Mission régionale d'autorité environnementale

BRETAGNE

**Avis délibéré de la Mission régionale
d'autorité environnementale de Bretagne sur
le projet d'aménagement du quartier d'habitations
« Les hauts de Ty Nehué » à Pont-Scorff (56)**

n° MRAe 2021-009316

Illustration 6: Fonctionnement hydrologique en aval du site du projet

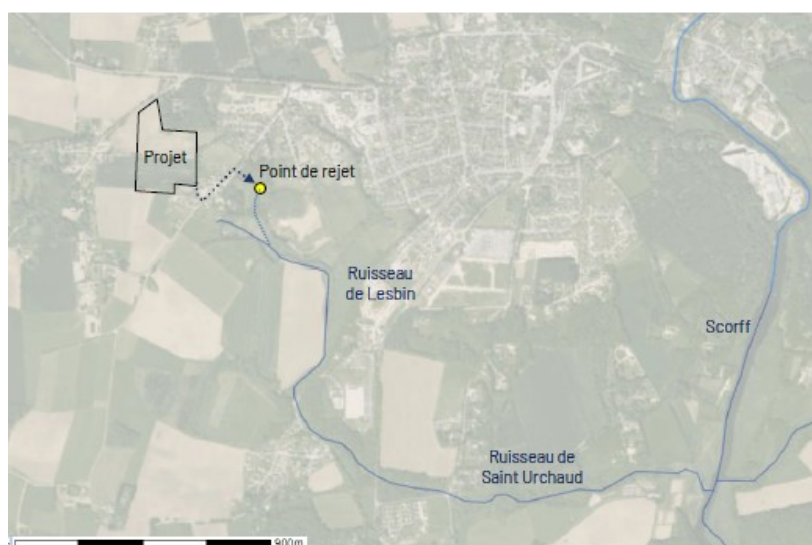
Le dossier indique que l'augmentation de la charge épuratoire attendue après aménagement est estimée à 318 équivalent-habitants³ (EH) pour les 127 logements prévus dans la tranche 1 et 2 de l'OAP n°1. La station d'épuration dispose d'une capacité résiduelle de 1 150 EH et est en mesure d'absorber en principe l'augmentation des effluents induite par l'opération. En revanche, la démonstration de l'adéquation de l'augmentation de la charge épuratoire est limitée à la capacité nominale résiduelle et n'évoque pas les incidences potentielles du futur rejet de la station. **Il convient de compléter le dossier afin de démontrer l'absence de dégradation de la qualité du milieu récepteur potentiellement induite après aménagement de l'ensemble de l'OAP, en prenant également en compte les tranches 3 et 4 non concernées par le permis d'aménager.**

Les eaux pluviales en sortie du secteur rejoignent le fossé de la route de Ty Nehué, puis le ruisseau de Lesbin, affluent du ruisseau de Saint Urchaud, lui-même affluent du Scorff. Le débit de rejet à l'aval est estimé à 3 l/s/ha pour une pluie décennale après application de ces mesures. **Les mesures prévues présentent un caractère suffisant concernant la gestion quantitative des eaux pluviales.**

Concernant la gestion qualitative des rejets, le dossier indique qu'au vu des diverses mesures de gestion des eaux pluviales prévues, ceux-ci ne devraient pas avoir d'incidences significatives sur la qualité des eaux du milieu aquatique récepteur. Il aurait cependant été pertinent de prendre plus précisément en compte les spécificités du ruisseau de Lesbin (en termes de débit et de sensibilité biologique notamment) afin de s'en assurer. **Le dossier ne prévoit pas de suivi de la qualité des eaux en aval permettant de s'assurer de l'absence d'incidences dans le temps après aménagement, ce qui nécessiterait d'être réalisé par le porteur de projet.**

Illustration 8: plan des cheminements modes actifs proposés

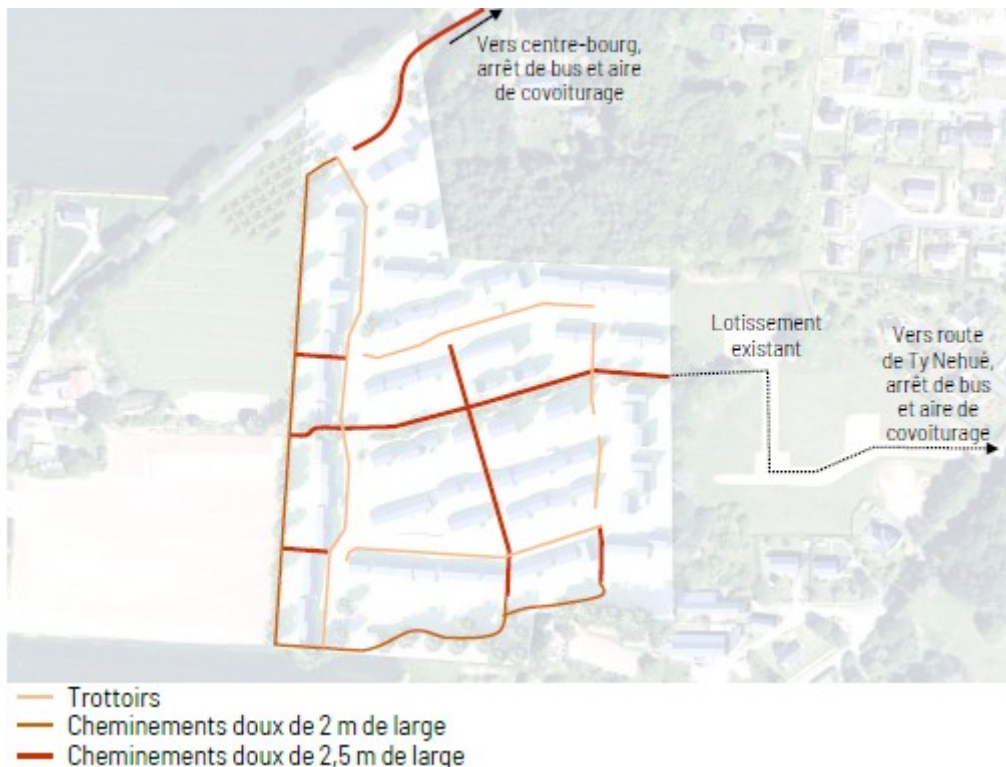
Le maillage de cheminements défini dans l'opération permet de rejoindre le centre bourg et divers arrêts de transport en commun, notamment la ligne 36 permettant de rejoindre Queven et Lorient. Le projet est également situé à environ 500 m d'une aire de covoiturage sur l'axe Hennebont Quimperlé et à environ 1 km d'une aire de covoiturage, route de Lorient. L'un des cheminements aboutit à la RD26, qui présente des emprises suffisantes pour concilier différents modes de déplacement (croisement des véhicules en double sens, circulation des piétons et cycles sur une voie dédiée). En revanche, l'un des cheminements est prévu à travers le lotissement à l'est de l'opération, en direction de la route de Ty Nehué. **Or cette route de Ty Nehué, ne présente pas de trottoirs et ne permet pas un cheminement sécurisé vers le centre-bourg.** Le porteur de projet s'est rapproché de la Mairie et de l'agglomération afin d'échanger sur les pistes d'amélioration relatives à la fréquence de la desserte en transport en commun et des équipements liés aux aires de covoiturages. Les diverses mesures mises en place témoignent d'une réflexion sur le sujet et devraient être en mesure de permettre des alternatives pertinentes à l'utilisation de la voiture individuelle via la RD306, mais restent insuffisantes via la route de Ty Nehué.

L'Ae recommande au porteur de projet d'approfondir la réflexion sur les aménagements nécessaires de la route de Ty Nehué, en liaison avec la collectivité, afin d'être en mesure de proposer un cheminement sécurisé aux cycles et aux piétons.
